## 変更内容一覧

別紙記載事項の変更前後比較表（章構成見直し）

別紙記載事項の変更前後比較表

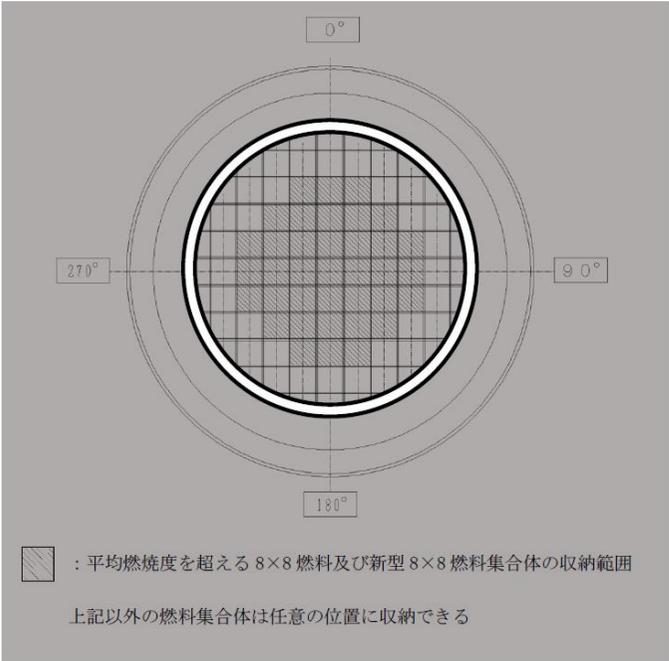
ページ	変更前	ページ	変更後	変更内容
イ-1	<p>イ章 核燃料輸送物の説明</p> <p>A. 目的及び条件</p> <p>1. 使用目的 軽水炉型原子力発電所の使用済燃料(BWR型)を、原子力発電所内の乾式貯蔵施設から再処理工場に輸送するため。</p> <p>2. 輸送容器の型名 HDP-69BCH型</p> <p>3. 輸送物の種類 BM型核分裂性輸送物</p> <p>4. 輸送制限個数 任意</p> <p>5. 輸送指数 10以下</p> <p>6. 臨界安全指数 0</p> <p>7. 輸送物の総重量 132.2トン以下(輸送架台は含まず)</p> <p>8. 輸送容器の外形寸法 外径約3.6m、長さ約6.8m(上・下部緩衝体を含む)</p> <p>9. 輸送容器の重量 110.8トン以下(輸送架台は含まず)</p> <p>10. 輸送容器の材質 胴、底板—炭素鋼 外筒—炭素鋼 一次蓋—炭素鋼 二次蓋—炭素鋼 三次蓋—炭素鋼 中性子遮蔽材—レジン 伝熱フィン—炭素鋼(銅クラッド鋼) バスケット—ほう素添加ステンレス鋼及びアルミニウム合金 緩衝体—ステンレス鋼及び木材</p> <p>11. 輸送容器に収納する核燃料物質の仕様 核燃料物質の仕様を(イ)-第A.1表に示す。</p> <p>12. 輸送形態 車両による陸上輸送あるいは船による海上輸送 いずれの場合も専用積載として輸送</p> <p>13. 冷却方法 自然空気冷却</p>	(イ)-1	<p>(イ)章 核燃料輸送物の説明</p> <p>A. 目的及び条件</p> <p>1. 使用目的 軽水炉型原子力発電所の使用済燃料(BWR型)を、原子力発電所内の使用済燃料乾式貯蔵施設(以下「乾式貯蔵施設」という。)から再処理工場に輸送するため。</p> <p>2. 輸送容器の型名 HDP-69BCH型</p> <p>3. 輸送物の種類 BM型輸送物及び核分裂性輸送物</p> <p>4. 輸送制限個数 制限なし</p> <p>5. 輸送指数 10以下</p> <p>6. 臨界安全指数 0</p> <p>7. 核燃料輸送物の総重量 132.2トン以下(輸送架台は含まず)</p> <p>8. 輸送容器の外形寸法 外径約3.6m、長さ約6.8m(上・下部緩衝体を含む)</p> <p>9. 輸送容器の重量 110.8トン以下(輸送架台は含まず)</p> <p>10. 輸送容器の材質 胴、底板 : 炭素鋼 外筒 : 炭素鋼 一次蓋 : 炭素鋼 二次蓋 : 炭素鋼 三次蓋 : 炭素鋼 中性子遮蔽材: レジン トラニオン : ステンレス鋼 伝熱フィン : 炭素鋼(銅クラッド鋼) バスケット : ほう素添加ステンレス鋼及びアルミニウム合金 緩衝体 : ステンレス鋼及び木材</p> <p>11. 輸送容器に収納する核燃料物質の仕様 核燃料物質の仕様を(イ)-第A.1表に示す。</p> <p>12. 輸送形態 車両による陸上輸送あるいは船による海上輸送 いずれの場合も専用積載として輸送</p> <p>13. 冷却方法 自然空気冷却</p> <p>14. 使用予定年数 60年</p> <p>15. 輸送容器の使用予定回数 10回</p> <p>16. 貯蔵予定期間 60年(設計貯蔵期間)</p>	<p>(4)-②</p> <p>”</p> <p>”</p> <p>”</p> <p>(1)-①</p>

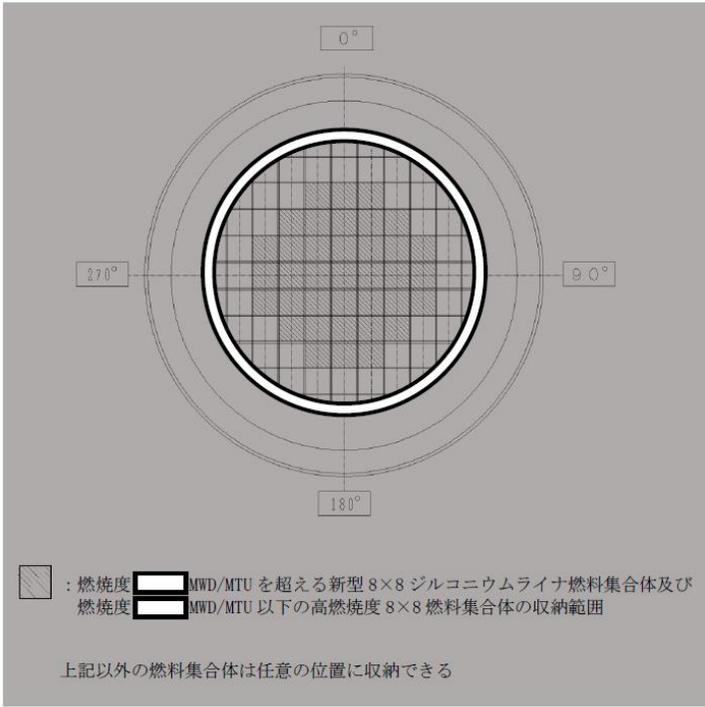
ページ	変更前	ページ	変更後	変更内容
-	(記載なし)	(イ)-4	 <p data-bbox="1240 759 1861 842"> <span style="display: inline-block; width: 15px; height: 10px; background-color: #cccccc; border: 1px solid black; margin-right: 5px;"></span> : 平均燃焼度を超える 8×8 燃料及び新型 8×8 燃料集合体の収納範囲                      上記以外の燃料集合体は任意の位置に収納できる                 </p> <p data-bbox="1249 914 1843 967">                     (イ)-第 A.1 図 使用済燃料集合体の種類と燃焼度ごとの収納配置(1/3)                      (8×8 燃料及び新型 8×8 燃料集合体を収納する場合)                 </p>	(4)-①

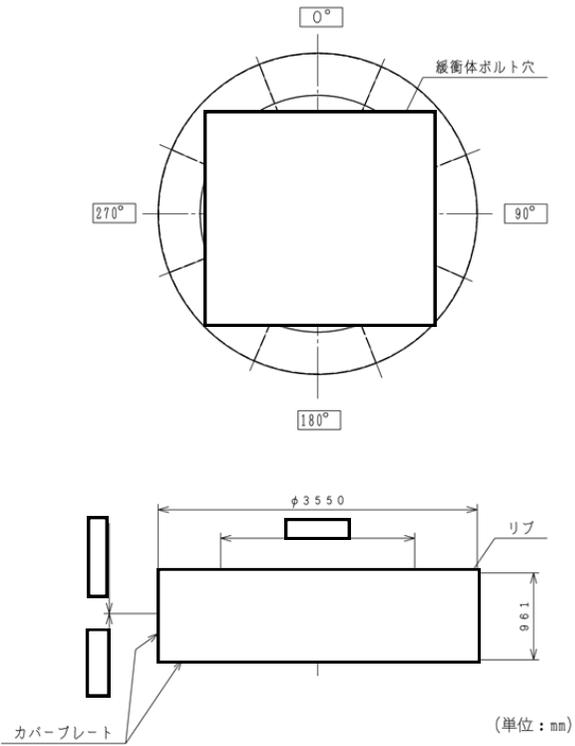
ページ	変更前	ページ	変更後	変更内容																																								
イ-9	<p style="text-align: center;">(イ)-第C.3表 輸送物重量</p> <table border="1"> <thead> <tr> <th>輸送容器各部及び収納物</th> <th>重量(トン)</th> </tr> </thead> <tbody> <tr> <td>A. 本体 (バスケット含む)</td> <td>89.0</td> </tr> <tr> <td>B. 一次蓋</td> <td>3.8</td> </tr> <tr> <td>C. 二次蓋</td> <td>4.7</td> </tr> <tr> <td>D. 三次蓋</td> <td>2.0</td> </tr> <tr> <td>E. 緩衝体 ①上部緩衝体 ②下部緩衝体</td> <td>5.8 6.1</td> </tr> <tr> <td>F. 燃料集合体</td> <td>21.4</td> </tr> <tr> <td>G. 輸送架台(近接防止金網を含む)</td> <td>7.8</td> </tr> <tr> <td>H. 輸送容器総重量 A+B+C+D+E</td> <td>110.8以下</td> </tr> <tr> <td>I. 輸送物総重量 A+B+C+D+E+F</td> <td>132.2以下</td> </tr> </tbody> </table>	輸送容器各部及び収納物	重量(トン)	A. 本体 (バスケット含む)	89.0	B. 一次蓋	3.8	C. 二次蓋	4.7	D. 三次蓋	2.0	E. 緩衝体 ①上部緩衝体 ②下部緩衝体	5.8 6.1	F. 燃料集合体	21.4	G. 輸送架台(近接防止金網を含む)	7.8	H. 輸送容器総重量 A+B+C+D+E	110.8以下	I. 輸送物総重量 A+B+C+D+E+F	132.2以下	イ-14	<p style="text-align: center;">(イ)-第C.3表 核燃料輸送物重量</p> <table border="1"> <thead> <tr> <th>輸送容器各部及び収納物</th> <th>重量(トン)</th> </tr> </thead> <tbody> <tr> <td>A. 本体 (バスケット含む)</td> <td>89.0</td> </tr> <tr> <td>B. 一次蓋</td> <td>3.8</td> </tr> <tr> <td>C. 二次蓋</td> <td>4.7</td> </tr> <tr> <td>D. 三次蓋</td> <td>2.0</td> </tr> <tr> <td>E. 緩衝体 ①上部緩衝体 ②下部緩衝体</td> <td>5.8 6.1</td> </tr> <tr> <td>F. 燃料集合体</td> <td>21.4</td> </tr> <tr> <td>G. 輸送架台(近接防止金網を含む)</td> <td>7.8</td> </tr> <tr> <td>H. 輸送容器総重量 A+B+C+D+E</td> <td>110.8以下</td> </tr> <tr> <td>I. 核燃料輸送物総重量 A+B+C+D+E+F</td> <td>132.2以下</td> </tr> </tbody> </table>	輸送容器各部及び収納物	重量(トン)	A. 本体 (バスケット含む)	89.0	B. 一次蓋	3.8	C. 二次蓋	4.7	D. 三次蓋	2.0	E. 緩衝体 ①上部緩衝体 ②下部緩衝体	5.8 6.1	F. 燃料集合体	21.4	G. 輸送架台(近接防止金網を含む)	7.8	H. 輸送容器総重量 A+B+C+D+E	110.8以下	I. 核燃料輸送物総重量 A+B+C+D+E+F	132.2以下	(4)-②          ”

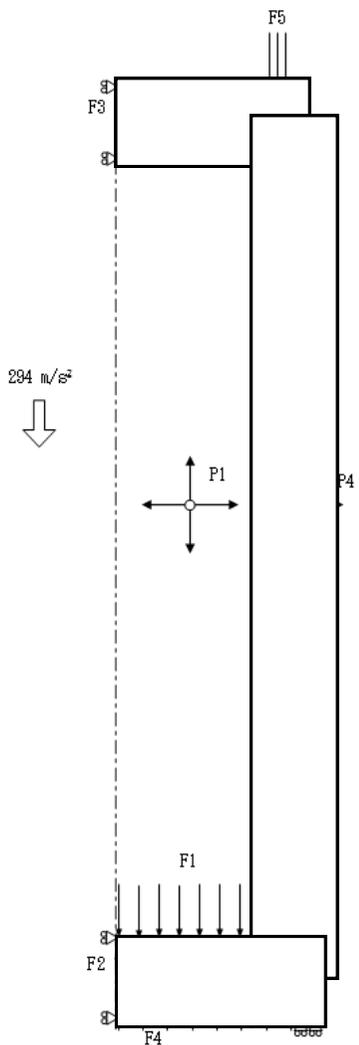
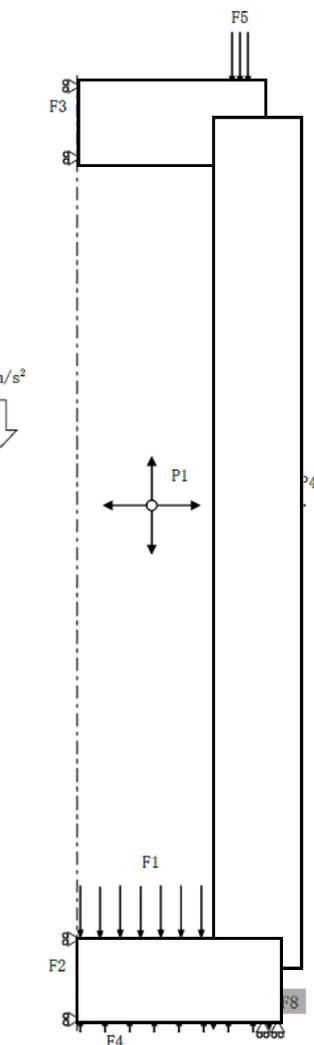
ページ	変更前	ページ	変更後	変更内容
ローA -66	<p>A. 5. 1. 4 許容応力との比較</p> <p>一般の試験条件の熱的試験において容器本体に発生する応力は、A. 5. 1. 3に示すように解析基準値を満足しており、健全性は維持される。</p> <p>また、三次蓋と本体の0リング取付け位置での相対口開き変形量は0.2 mmであり、0リングの初期締付け代 <math>\square</math> mm より小さく、密封性が損なわれることはない。</p>	(ロ)-A-71	<p>A. 5. 1. 4 許容応力との比較</p> <p>一般の試験条件の熱的試験において容器本体に発生する応力は、(ロ)章 A. 5. 1. 3に示すように解析基準値を満足しており、健全性は維持される。</p> <p>なお、一次蓋ボルト、二次蓋ボルト及び三次蓋ボルトは、それぞれ一次蓋、二次蓋及び三次蓋との温度の差及び熱膨張係数の差が小さく、軸力の変化は軽微であることから、緩みや破損を生じることはない。</p> <p>また、三次蓋と本体の0リング取付け位置での相対口開き変形量は0.2mmであり、0リングの初期締付け代 <math>\square</math> mm より小さく、密封性が損なわれることはない。</p> <p>次に、疲労強度について評価する。評価は、密封境界を構成する部材で発生応力が比較的高く、複数容器間で共用するため使用計画回数が最も多い三次蓋及び三次蓋ボルトを代表として行う。設計疲労線図<sup>1)</sup>より、許容繰返し回数は、事象ごとに異なるものの、三次蓋は<math>1.0 \times 10^6</math>回、三次蓋ボルトは<math>3.9 \times 10^2</math>回である。一方で使用期間中に想定される三次蓋及び三次蓋ボルトの使用計画回数は200回(構内輸送時使用回数10回、再処理工場への輸送時使用回数10回、輸送容器10基での共用を想定し保守的に設定。)であり、許容繰返し回数を十分下回っていることから、三次蓋及び三次蓋ボルトの疲労強度は充分である。</p> <p>以上より、輸送容器本体各部及び蓋ボルトの疲労破壊が生じるおそれはない。</p>	(4)-② (4)-① "

ローA -66	<p>A. 5. 2 水噴霧</p> <p>本輸送容器の外側はステンレス鋼又は塗装を施した炭素鋼であり、水噴霧に対して吸水による脆化により密封性が損なわれたり、水溜りによる腐食が発生することがないため線量当量率の増加等を生じることはない。</p>	(ロ)-A-71	<p>A. 5. 2 水噴霧</p> <p>本輸送容器の外側はステンレス鋼又は塗装を施した炭素鋼であり、水噴霧に対して吸水による脆化のため密封性が損なわれることや、水溜りによる腐食が発生することがないため線量当量率の増加等を生じることはない。</p>	(4)-②
ローA -67	<p>A. 5. 3. 1 落下時の緩衝体の変形量と衝撃加速度</p> <p>ここでは、A. 1. 2のうち、一般の試験条件の自由落下試験において規則及び告示に規定された輸送物の健全性について評価を行う。本輸送物の最大総重量は132.2トンであるため、告示により、落下高さは0.3mとなる。輸送物が0.3m落下した場合、その落下エネルギーは容器本体の上下部に取り付けられた緩衝体の変形によって吸収される。</p>	(ロ)-A-72	<p>A. 5. 3. 1 落下時の緩衝体の変形量と衝撃加速度</p> <p>ここでは、(ロ)章 A. 1. 2のうち、一般の試験条件の自由落下試験において外運搬規則及び外運搬告示に規定された輸送物の健全性について評価を行う。本核燃料輸送物の最大総重量は132.2トンであるため、外運搬告示により、落下高さは0.3mとなる。核燃料輸送物が0.3m落下した場合、その落下エネルギーは容器本体の上・下部に取り付けられた緩衝体の変形によって吸収される。</p>	(4)-② (以下同様)
ローA -67	<p>(1) 解析する落下姿勢</p> <p>輸送物の落下姿勢として次の3種類を考える。(ロ)-第A.11図参照)</p>	(ロ)-A-72	<p>(1) 解析する落下姿勢</p> <p>核燃料輸送物の落下姿勢として次の3種類を考える。(ロ)-第A.11図参照)</p>	(4)-②
ローA -67	<p>(2) 解析方法</p> <p>① 輸送物の落下エネルギーは緩衝体の弾塑性変形によって全て吸収されるものとする。この仮定では、緩衝体を除いた輸送物及び落下試験台を剛体とし、落下エネルギーの振動及び熱等への消費を無視することになるので、落下による緩衝体の変形を大きく評価し安全側の解析となる。</p> <p>② 解析に用いる輸送物の重量に関する数値は、イ章Cの5.で示した通常輸送時における輸送物最大総重量132.2トンを用いる。</p>	(ロ)-A-72	<p>(2) 解析方法</p> <p>①核燃料輸送物の落下エネルギーは緩衝体の弾塑性変形によって全て吸収されるものとする。この仮定では、緩衝体を除いた核燃料輸送物及び落下試験台を剛体とし、落下エネルギーの振動及び熱等への消費を無視することになるので、落下による緩衝体の変形を大きく評価し安全側の解析となる。</p> <p>②解析に用いる核燃料輸送物の重量に関する数値は、(イ)章C.5で示した通常輸送時における核燃料輸送物最大総重量132.2トンを用いる。</p>	(4)-② (以下同様)

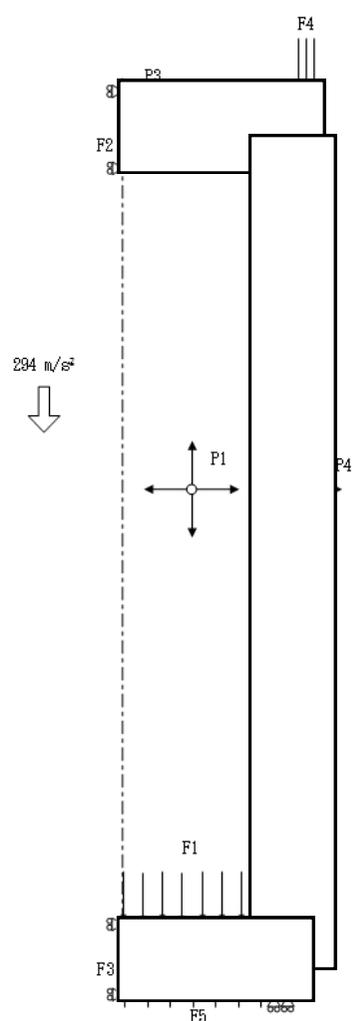
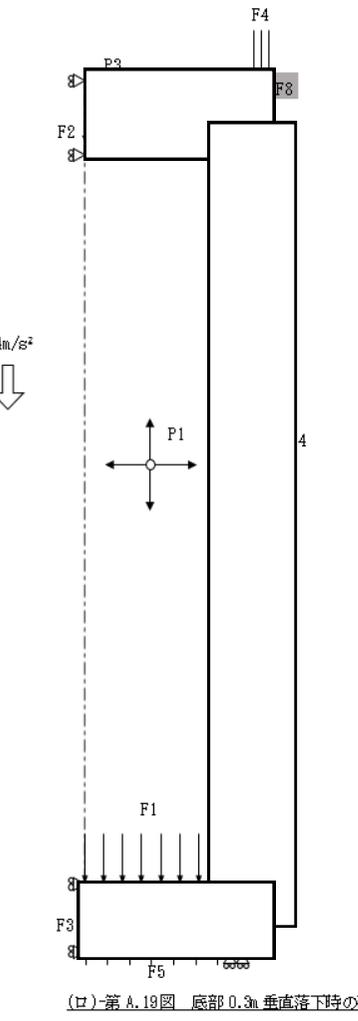
ページ	変更前	ページ	変更後	変更内容										
ローA -67	ただし、 $E_K$ : 輸送物の落下エネルギー (N・mm) $m$ : 輸送物最大総重量 (kg)	(ロ)-A-72	ここで、 $E_K$ : 核燃料輸送物の落下エネルギー (N・mm) $m$ : 核燃料輸送物最大総重量 (kg)	(4)-② (以下同様)										
ローA -68	(ロ)-第A.11図 0.3m落下試験での落下姿勢	(ロ)-A-73	(ロ)-第A.11図 0.3m自由落下試験での落下姿勢	(4)-②										
ローA -69	(ロ)-第A.17表 輸送物落下エネルギー計算条件及び計算結果 <table border="1" style="width:100%; text-align:center;"> <tr> <td>項目</td> <td>輸送物最大 総重量: m (kg)</td> <td>重力加速度: g (m/s<sup>2</sup>)</td> <td>落下高さ: H (mm)</td> <td>輸送物の落下 エネルギー: <math>E_K</math> (N・mm)</td> </tr> </table>	項目	輸送物最大 総重量: m (kg)	重力加速度: g (m/s <sup>2</sup> )	落下高さ: H (mm)	輸送物の落下 エネルギー: $E_K$ (N・mm)	(ロ)-A-74	(ロ)-第A.17表 核燃料輸送物落下エネルギー計算条件及び計算結果 <table border="1" style="width:100%; text-align:center;"> <tr> <td>項目</td> <td>核燃料輸送物最大 総重量: m (kg)</td> <td>重力加速度: g (m/s<sup>2</sup>)</td> <td>落下高さ: H (mm)</td> <td>核燃料輸送物の落下 エネルギー: <math>E_K</math> (N・mm)</td> </tr> </table>	項目	核燃料輸送物最大 総重量: m (kg)	重力加速度: g (m/s <sup>2</sup> )	落下高さ: H (mm)	核燃料輸送物の落下 エネルギー: $E_K$ (N・mm)	(4)-② (以下同様)

ローA -75	A.5.3.2 落下時の応力計算 0.3m落下時の衝撃力に対して、容器本体は十分な強度で密封性を保持することを示す。また、胴内のバスケット及び燃料集合体が健全性を維持することを示す。	(ロ)-A-80	A.5.3.2 落下時の応力計算 0.3m自由落下試験時の衝撃力に対して、容器本体は十分な強度で密封性を保持することを示す。また、胴内のバスケット及び燃料集合体が健全性を維持することを示す。	(4)-②										
ローA -75	a. 解析モデル A.5.1.3と同様に、主に三次元有限要素を用いた(ロ)-第A.8図に示す三次元1/2解析モデルを用いる。	(ロ)-A-80	a. 解析モデル (ロ)章A.5.1.3と同様に、主に三次元有限要素を用いた(ロ)-第A.8図に示す三次元1/2解析モデルを用いる。	(4)-②										
ローA -75	① 荷重条件 頭部垂直落下時に作用する荷重は次のとおりである。	(ロ)-A-80	① 荷重条件 0.3m自由落下試験のうち頭部垂直落下(以下「頭部0.3m垂直落下」という。)時に作用する荷重は次のとおりである。	(4)-②										
ローA -76	底部垂直落下時に作用する荷重は次のとおりである。	(ロ)-A-81	0.3m自由落下試験のうち底部垂直落下(以下「底部0.3m垂直落下」という。)時に作用する荷重は次のとおりである。	(4)-②
